**DECLARATION DE PROJET AVEC MISE EN COMPATIBILITE DU PLU CINTEGABELLE**

PIECE 2 : RAPPORT DE MISE EN COMPATIBILITE DU PLU AVEC EVALUATION ENVIRONNEMENTALE

**Fig. 6. Zonage avant mise en compatibilité du PLU**

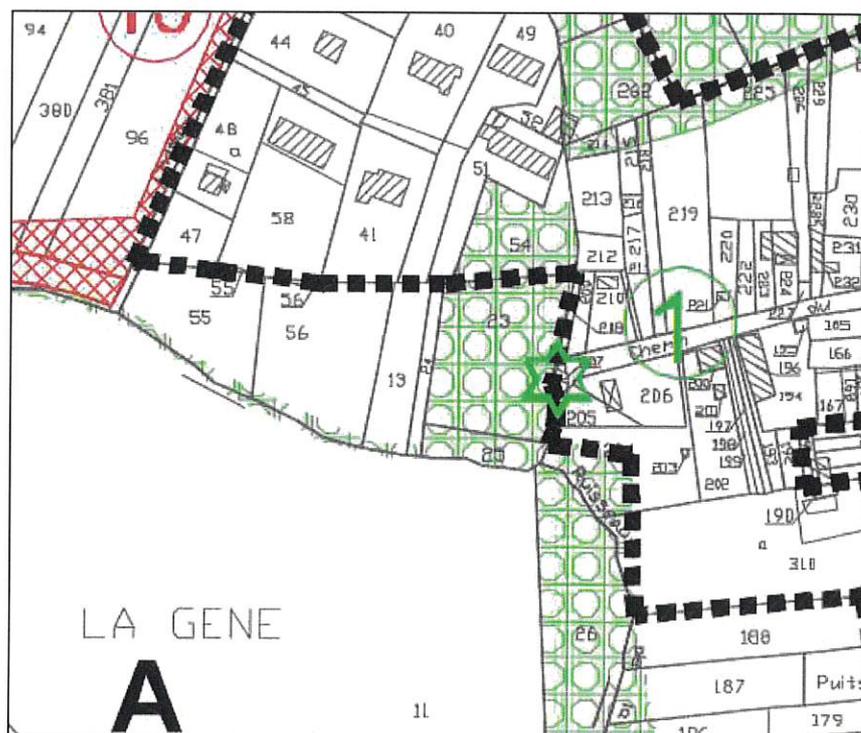
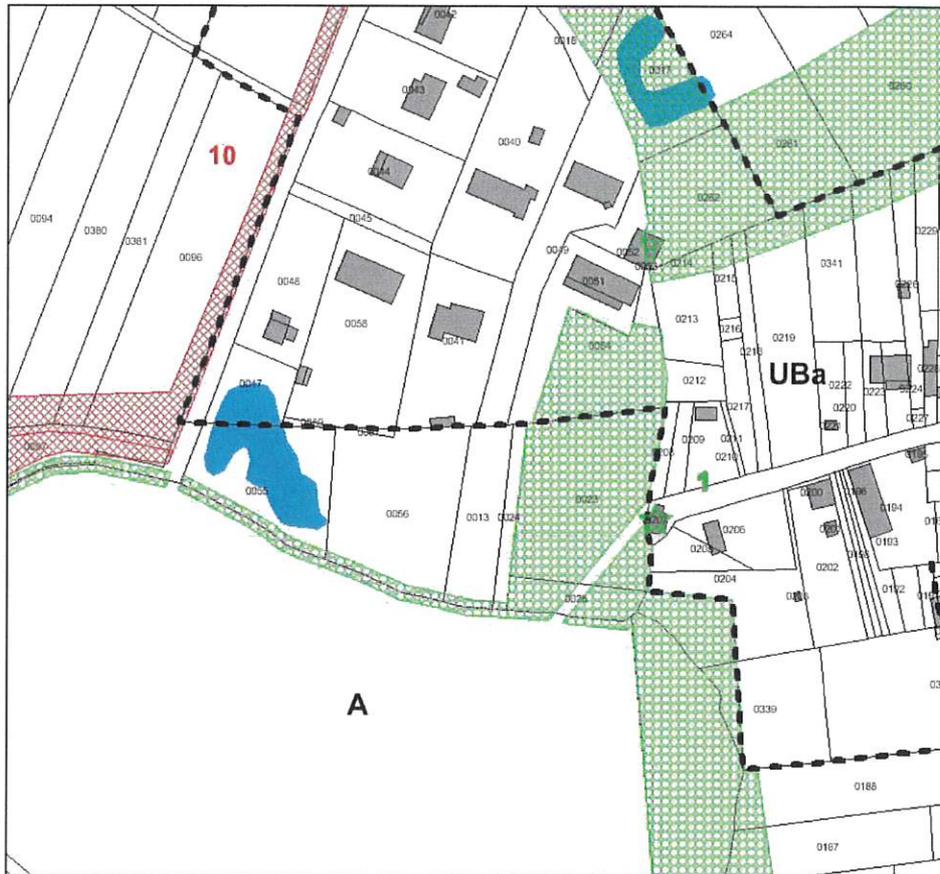
La réalisation du réseau d'assainissement collectif, nécessitant la suppression d'une petite partie de l'espace boisé classé situé sur les parcelles AH23 et AH25, la délimitation de l'EBC sera donc redéfini de façon à en exclure une bande nécessaire à l'implantation de la canalisation.
